三菱エネルギー計測ユニット EMU3 パネル取付け用ケーブル仕様変更のお知らせ

扱	A	日付	平成 22 年 2 月	件名	三菱エネルギー計測ユニット EMU3 パネル取付け用ケーブル 仕様変更のお知らせ
整理番号	山-920	三菱電機(株)福山製作所

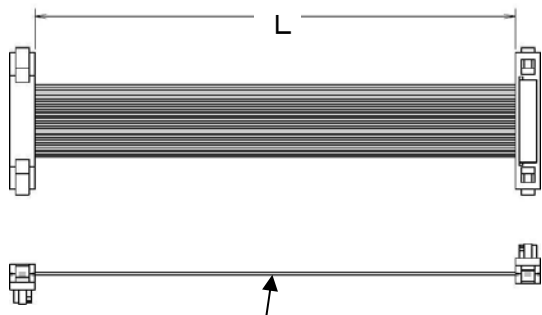
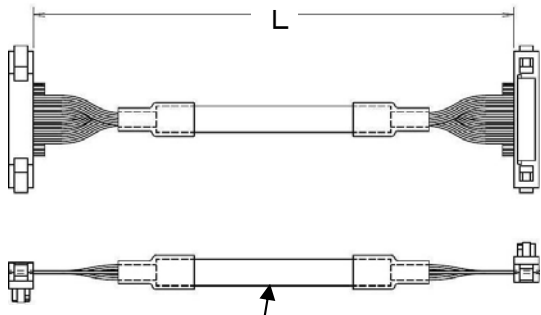
パネル取付け用ケーブル(オプション品)を以下の通り変更します。
(長さ寸法はL=1m、3m、5m、10mと変更ありません。)

項目	変更前	変更後
パネル取付け用ケーブル	 <p>フラットケーブル(幅約 19mm)</p>	 <p>シールド付き丸ケーブル(丸約 6mm)</p>

配線作業性及び信頼性向上のため、フラットケーブルからシールド付き丸ケーブルに変更します。
